PARECER DA COMISSÃO DE AVALIAÇÃO

“Linha Elétrica Estremoz-Alandroal, a 400 KV”

COMISSÃO DE AVALIAÇÃO

Figura 17. Alteração ao projeto entre os apoios 77 a 81 (a verde). Fonte: Aditamento ao EIA, Anexo G, Desenho 1.

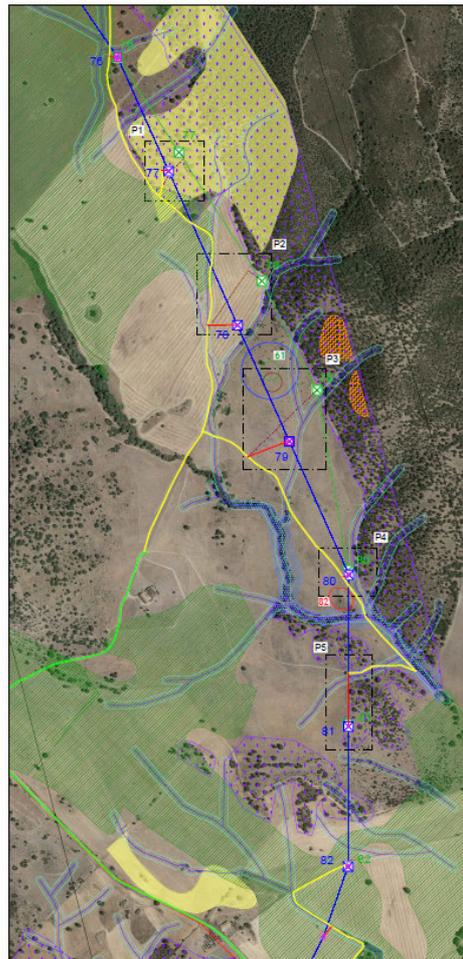
Relativamente ao elemento n.º 61, Anta do Pero do Lobo (CNS 12317), Em Vias de Classificação, que se encontrava situado no eixo da linha, foi apresentado no Aditamento ao EIA um possível ajuste, de modo a «que não ocorra sobrepassagem da zona de proteção do elemento patrimonial», implicando o «reposicionamento dos apoios 77 a 81», e, entre outras afetações, uma «maior extensão do acesso ao apoio 77», encontrando esta alteração representada «no Desenho apresentado no Anexo G».

Foi ainda referido que foi efetuada a «prospecção arqueológica na nova zona de implantação avaliada, bem como nos novos acessos estudados, não se tendo verificado a existência de qualquer ocorrência patrimonial», concluído pela possibilidade do «ajuste dos apoios, por forma a evitar a sobre passagem da Anta do Pero do Lobo, pela linha elétrica, porém, esta implicará uma maior afetação de domínio hídrico, áreas da REN e áreas de povoamento, associadas à nova extensão de acesso a criar ao apoio 77».

Fig. 1: Localização dos apoios relativamente às herdades identificadas.

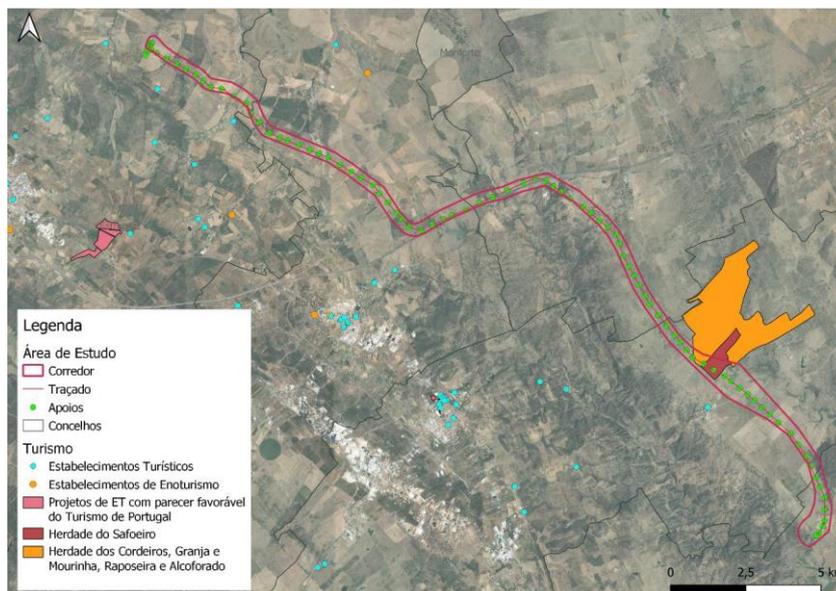
No entanto, é referido que uma avaliação a nível local verificou a interseção dos apoios 64 e 65 da Linha com os terrenos de duas herdades existentes no concelho de Vila Viçosa: a “Herdade do Monte dos Cordeiros”, na qual existe um empreendimento turístico (ET) na tipologia de agroturismo (“Monte dos Cordeiros”), e a “Herdade do Safoeiro”, que constitui um couto de caça turística para efeitos de exploração cinegética (Processo n.º 1617 DGF- Direção Geral de Florestas).

Fig. 3: Oferta turística na envolvente do projeto (buffer de 3 000 m em relação ao corredor de 400 m da linha elétrica)

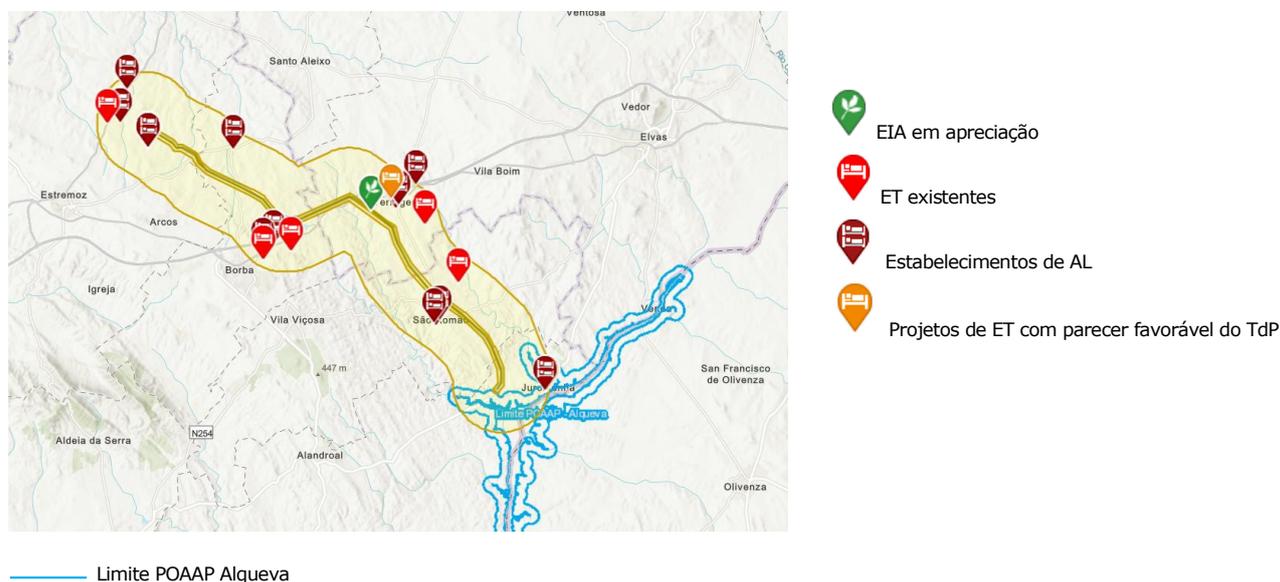
1. Relativamente à oferta turística na proximidade do projeto, de acordo com o SIGTUR, na envolvente de 3.000 m do corredor da LEEA, verifica-se a presença de 5 empreendimentos turísticos (ET) existentes, nas tipologias de agroturismo ("Monte dos Cordeiros", "Monte do Vale" e "Monte da Barroca") e casas de campo ("Villa Monge" e "Horta Vermelha") com a capacidade total de 88 camas/utentes. O ET mais próximo da Linha é o agroturismo "Monte dos Cordeiros", com 12 camas, situado a menos de 500 m do corredor da LE, está integrado na "Herdade do Monte dos Cordeiros", que, tal como a "Herdade do Safoeiro", os terrenos de ambas são intercetados pelos apoios 64 e 65. Porém, de acordo com o EIA, os respetivos edifícios de habitação e ET encontram-se fora do corredor da Linha. Verifica-se também a existência de 19 estabelecimentos de alojamento local (AL), com a capacidade global de 121 utentes, dos quais, os estabelecimentos de AL mais próximos situam-se a cerca de 1.000 m do corredor da Linha, designadamente: 3 AL em São Romão, no concelho de Vila Viçosa, 5 AL na Terrugem, no concelho de Elvas, e 1 AL na localidade de Fonte Velha, concelho de Estremoz. Há a referir 1 projeto de ET com parecer favorável do TdP, que prevê 1 Hotel Rural (5*) na Terrugem, com capacidade para 110 camas/utentes. Salienta-se ainda, a presença da Albufeira do Alqueva, situada na vertente sul e em área contígua ao corredor da LEEA, que está abrangida pelo POAAP e que constitui um importante recurso turístico do concelho do Alandroal, assim como dos restantes concelhos envolventes. A sul da Linha, a 3.000 m encontra-se a vila histórica de Juromenha, onde se localiza o ET "Casas de Juromenha" constituída por 6 casas de campo (24 camas/utentes), com gestão integrada na modalidade de "turismo de aldeia". Na figura seguinte (Fig. 3) demonstra-se a localização do projeto e da oferta de alojamento turístico existente na sua envolvente:

2. Com base na caracterização da atividade turística existente e perspetivada na envolvente do projeto (assente em dados disponíveis no SIGTUR), o projeto terá impactes negativos significativos sobre a atividade turística nas fases de construção e de exploração, podendo afetar o alojamento turístico existente, sobretudo na fase de construção, face aos trabalhos associados à obra, e repercutir-se em perdas na atividade turística na fase de exploração, designadamente na redução da procura, por razão da presença das novas infraestruturas e da inerente perda do cariz rural da paisagem. Com efeito, a LEEA irá constituir um elemento dominante e considerada como uma
